# Définition d'un noyau dur post-Fukushima pour les REP d'EDF : objectifs, contenu et exigences associées

RAPPORT IRSN N° 2012-009

Réunion des Groupes permanents d'experts pour les réacteurs  
nucléaires du 13 décembre 2012

Figure 5 : Fonctionnement du noyau dur post-Fukushima proposé par EDF pour les REP en exploitation - phase d'injection directe dans le circuit primaire

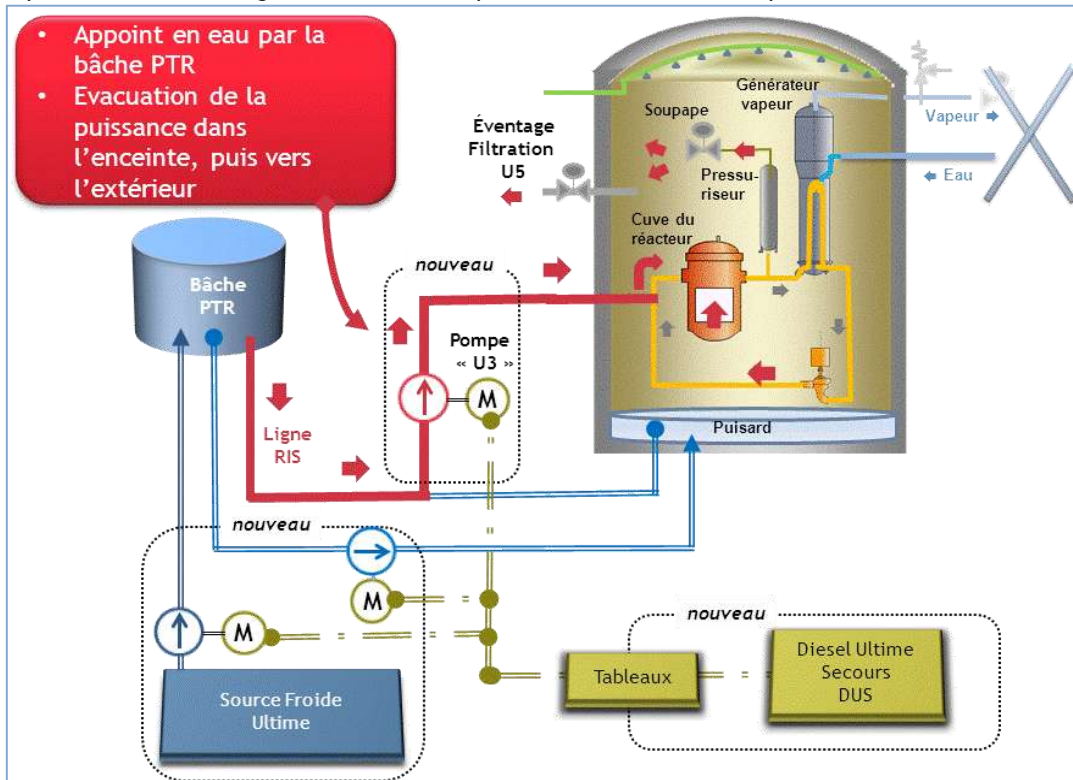
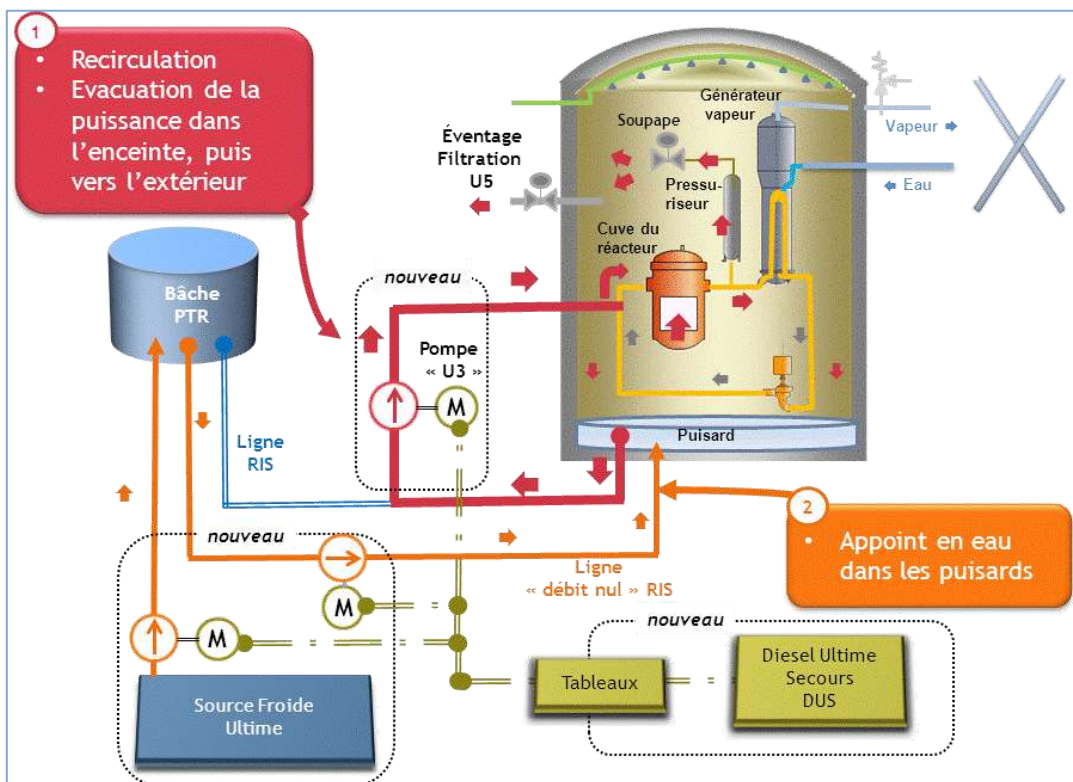
Selon l'IRSN, la stratégie retenue par EDF pour le noyau dur pose plusieurs questions en termes de :

L'IRSN souligne que l'utilisation des lignes d'injection de sécurité basse pression, telle que proposée par EDF dans le noyau dur, limite la pression de refoulement de la pompe U3. La modification des caractéristiques de la nouvelle pompe U3, par rapport à la cible initialement retenue par EDF d'une pompe basse pression de type RIS-BP, devra s'accompagner nécessairement d'une analyse de tenue des lignes d'injection à la pression. Cette modification de la pompe U3 pourrait donc conduire à des modifications plus conséquentes du noyau dur tel qu'initialement défini par EDF.

Par ailleurs, l'IRSN a réalisé une étude de sensibilité qui montre que, pour dépressuriser suffisamment rapidement le circuit primaire afin de permettre une injection d'eau avant la dégradation du cœur, il faudrait probablement doubler le diamètre actuel des LDP. L'IRSN souligne que la modification des caractéristiques d'équipements existants n'est pas anodine et nécessite une reprise des études de la démonstration de sûreté actuelle.

Figure 12 : Comparaison entre le spectre SND proposé par EDF pour le site de Civaux et le spectre UHS médian (Uniform Hazard Spectrum) calculé par EDF pour une période de retour de 10 000 ans.

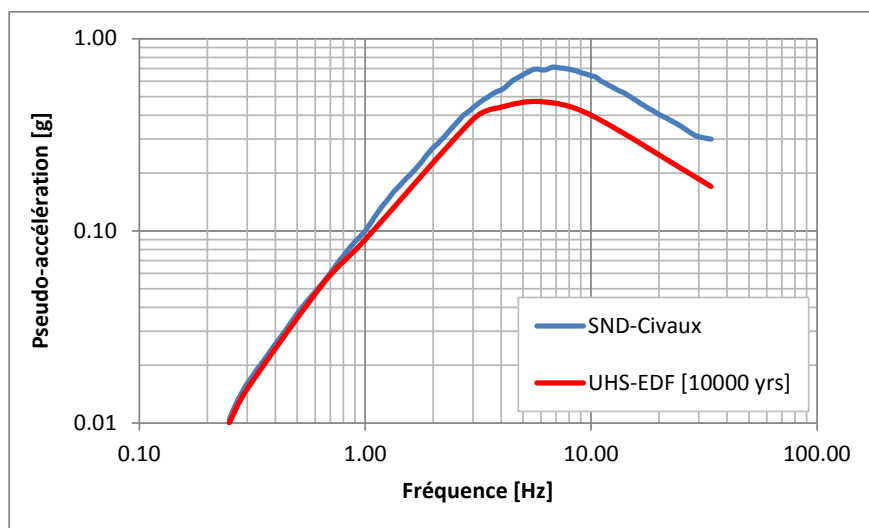
Enfin, au-delà des réserves exprimées ci-avant sur la validité des paramètres retenus par EDF pour les calculs probabilistes, il convient également de préciser que **l'argumentaire d'EDF ne s'applique qu'au PGA et non pas à l'ensemble du spectre**. A cet égard, l'IRSN a comparé le spectre SND proposé par EDF pour le site de Civaux et le spectre associé à une période de 10 000 ans selon l'étude réalisée par EDF. L'IRSN constate que le spectre SND-Civaux couvre effectivement le spectre UHS-EDF [10 000 ans] pour les hautes fréquences (ratio proche de 1,8 au PGA). En revanche, le spectre SND ne présente pas de marges significatives (voire pas de marge) vis-à-vis du spectre UHS-EDF [10 000 ans] pour des fréquences inférieures à 6 Hz. Par conséquent, **sur la seule base des éléments fournis par EDF, l'IRSN considère que le spectre SND proposé par EDF n'est pas acceptable pour le site de Civaux pour des fréquences inférieures à 6 Hz**. S'agissant du site de St-Alban, selon l'étude d'EDF, le spectre SND couvre le spectre UHS à 10 000 ans pour une valeur médiane. En revanche, le spectre SND-St-Alban ne présente pas de marges significatives pour des fréquences inférieures à 5 Hz vis-à-vis d'un spectre UHS à 10 000 ans établi pour un meilleur niveau de confiance (percentile 85). Il convient de noter que, lors de la réunion des GPE de mai 2011 consacrée aux EPS de niveau 1, EDF a évalué qu'il fallait majorer le spectre UHS par un facteur 1,2 pour tenir compte des « effets de site ». **Sur la base des éléments fournis par EDF, l'IRSN considère que le spectre SND de St-Alban n'est pas suffisamment enveloppe d'une cible à 10 000 ans aux fréquences inférieures à 5 Hz**. Une telle analyse n'est pas possible pour le site de Flamanville, EDF n'ayant pas fourni dans son étude les spectres UHS.

Figure 15 : Comparaison entre le spectre médian « noyau dur » proposé par EDF pour les sites situés en zone 1 et les spectres médians des hypothèses testées par l'IRSN.

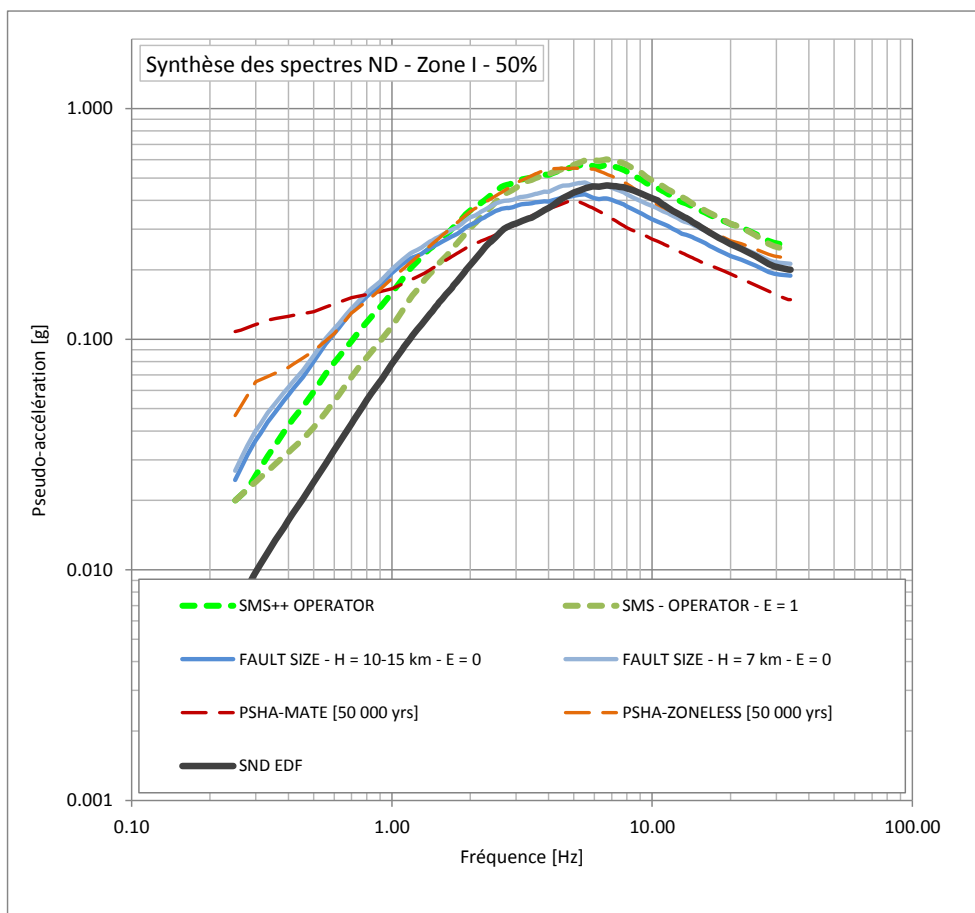
Comme le montre la Figure 15 pour la zone 1, la valeur médiane des spectres « noyau dur » proposés par EDF se situe dans le nuage de scénarios testés au-delà de 6 Hz. Dans cette gamme de fréquences [6-34 Hz], les scénarios « SMS++ et SMS + 1 écart-type » sont les plus forts, les calculs PSHA pour une période de retour de 50 000 ans (ou 100 000 ans non présentés sur la figure) ainsi que les scénarios dits « FAULT\_SIZE » étant statistiquement du même ordre de grandeur que les spectres « noyau dur ». Pour des fréquences inférieures à 6 Hz, la valeur médiane des spectres « noyau dur » proposés par EDF se situent très significativement en deçà des valeurs obtenues pour les hypothèses testées.

Cela traduit le fait que la forme spectrale du SMS en zone 1 est inappropriée pour représenter, à basse fréquence, des scénarios sismiques de grande magnitude (e.g. PSHA-ZONELESS ou FAULT SIZE).

Figure 16 : Comparaison entre le spectre médian « noyau dur » proposé par EDF pour les sites situés en zone 2 et les spectres médians des hypothèses testées par l'IRSN.

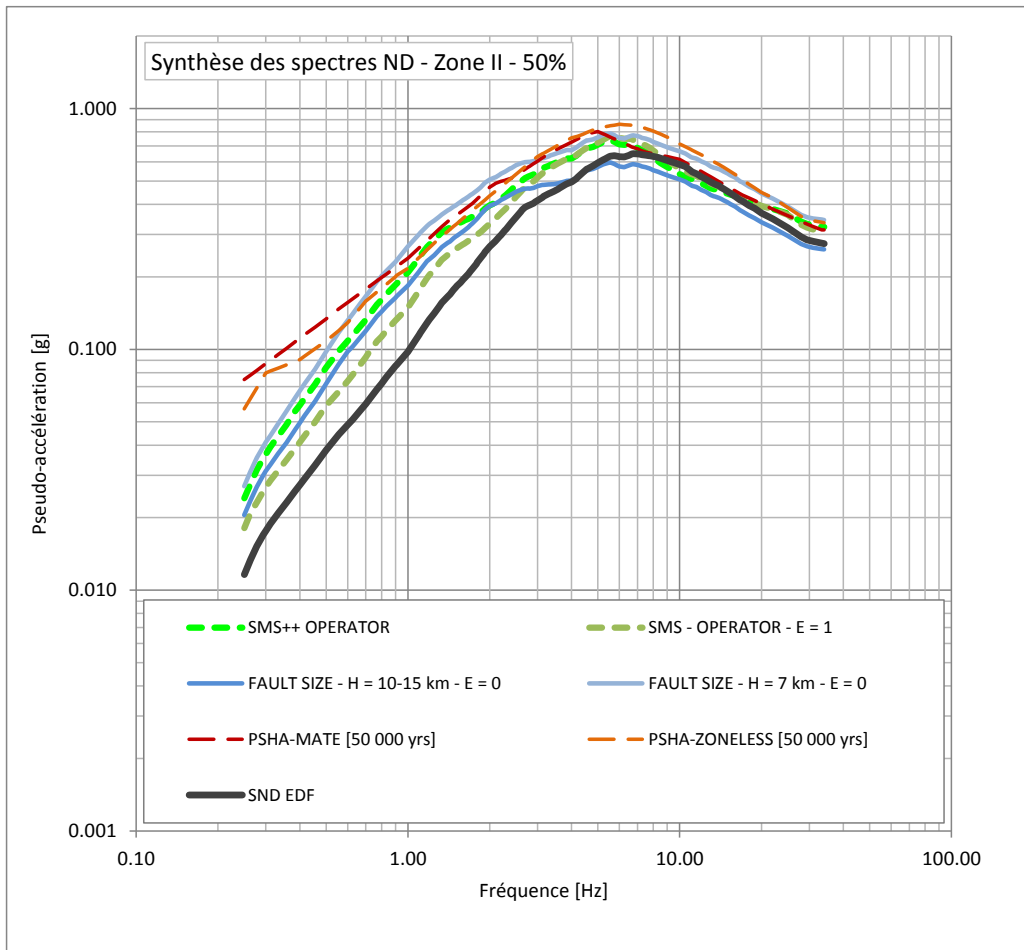
Comme le montre la Figure 16 pour la zone 2, la valeur médiane des spectres « noyau dur » proposés par EDF se situe dans le nuage des spectres des scénarios testés au-delà de 8 Hz, un résultat similaire à celui décrit pour la zone 1 mais avec des valeurs d'accélération plus fortes (0,3 g en valeur médiane pour le PGA en zone 2 contre 0,2 g en zone 1). A plus basses fréquences, la valeur médiane des spectres « noyau dur » proposés par EDF se situent très significativement en deçà des valeurs obtenues pour les hypothèses testées. Les spectres associés aux diverses hypothèses testées sont très peu dispersées sur l'ensemble de la gamme de fréquences.

Figure 17 : Comparaison entre le spectre médian « noyau dur » proposé par EDF pour les sites situés en zone 3 et les spectres médians des hypothèses testées par l'IRSN.

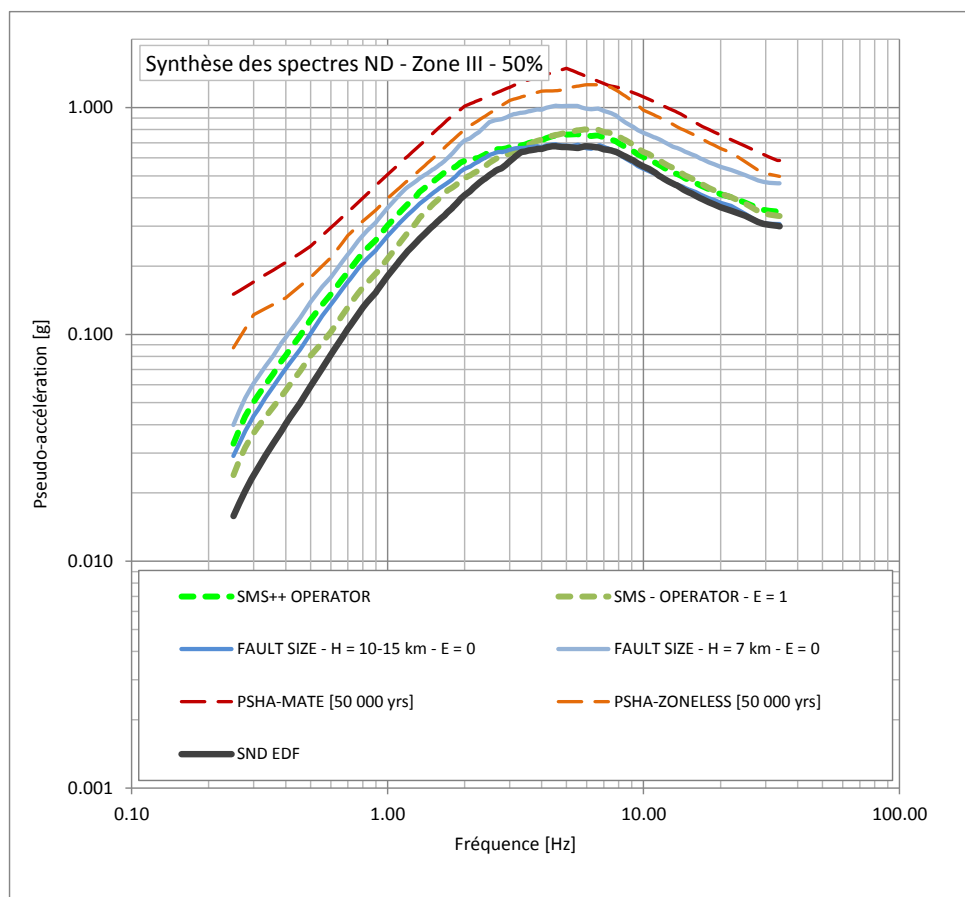
Comme le montre la Figure 17 pour la zone 3, la valeur médiane des spectres « noyau dur » proposés par EDF se situe au mieux au niveau de la borne inférieure des scénarios testés par l'IRSN voire en deçà sur l'ensemble de la gamme de fréquences et ce en dépit des majorations supplémentaires apportées par la démarche ICPE. Les spectres « noyau dur » d'EDF sont en particulier très significativement plus faibles que les deux calculs probabilistes réalisés.

Figure 18 : Comparaison entre les valeurs d’accélération maximales proposées par EDF (carrés rouges) pour les SND et les valeurs médianes des PGA pour les hypothèses testées par l’IRSN (carrés verts).

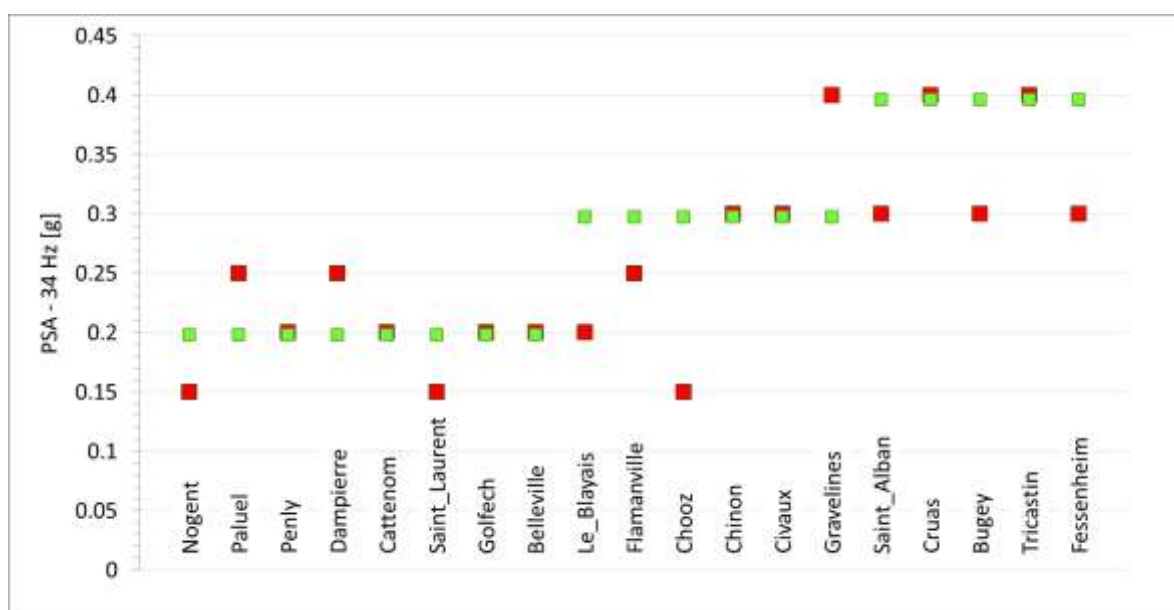
- En zone 1, des sites de Nogent et Saint-Laurent-Les-Eaux ;
- En zone 2, des sites du Blayais, de Flamanville et de Chooz ;
- En zone 3, des sites de Saint-Alban, de Bugey et de Fessenheim.

Pour ces sites, l’IRSN préconise qu’EDF révisé ses propositions de valeurs d’ancrage à la hausse. S’agissant du site de Chooz, un échange avec les spécialistes belges est souhaitable pour examiner la question du traitement de la sismicité du Hainaut. Compte tenu de la proximité des sites de Chinon et de Civaux avec une limite de zone du zonage réglementaire, un examen détaillé devrait également être envisagé afin de s’assurer de la suffisance de la proposition d’EDF pour ces deux sites.

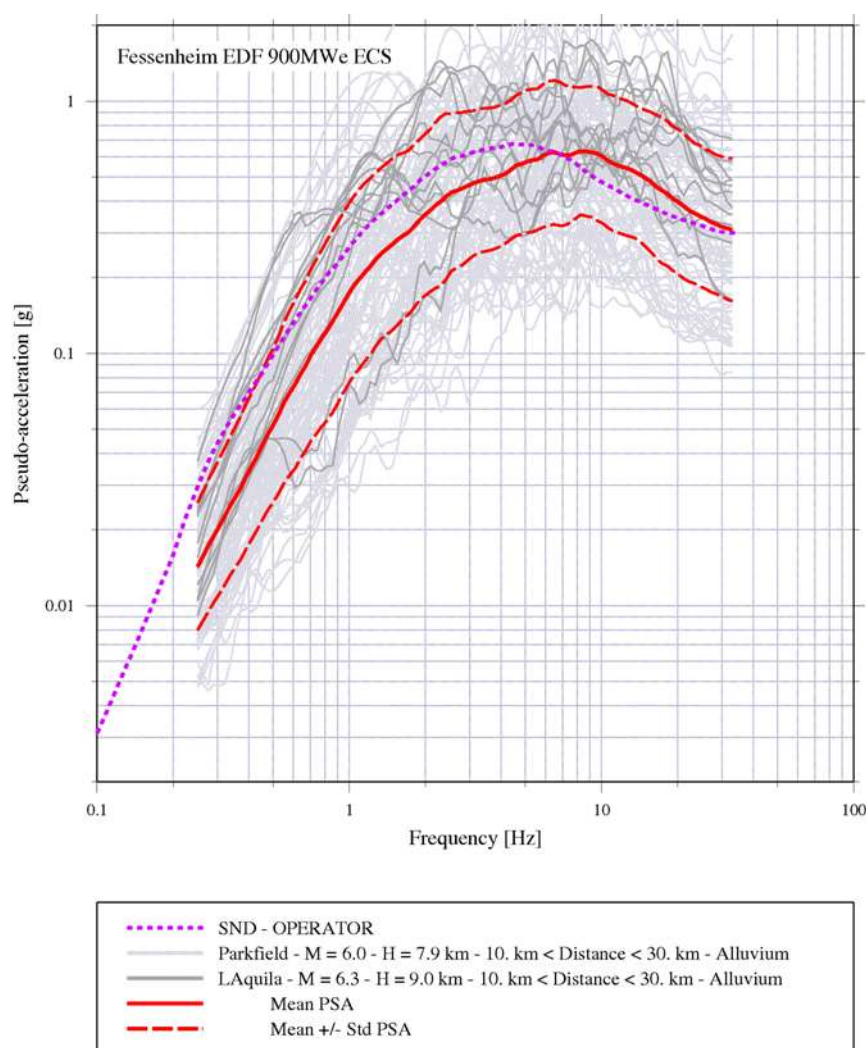
A titre d'illustration, les constatations sont illustrées pour le site de Fessenheim. Sur la Figure 21, sont comparés les spectres calculés des enregistrements de séismes réels dont les caractéristiques sont représentatives des questionnements scientifiques sur l'aléa sismique à Fessenheim (e.g. translation ou non d'un séisme de type Bâle aux abords de l'INB) et le spectre « noyau dur » proposé par EDF. On constate que le mouvement sismique peut être très variable, il convient donc d'en tenir compte dans la définition des exigences applicables au noyau dur. Sur cet exemple, le spectre « noyau dur » ne couvre pas la valeur médiane des observations au-delà de 7 Hz, ni la valeur médiane plus un écart-type sur la gamme de fréquences 0.5-34 Hz.
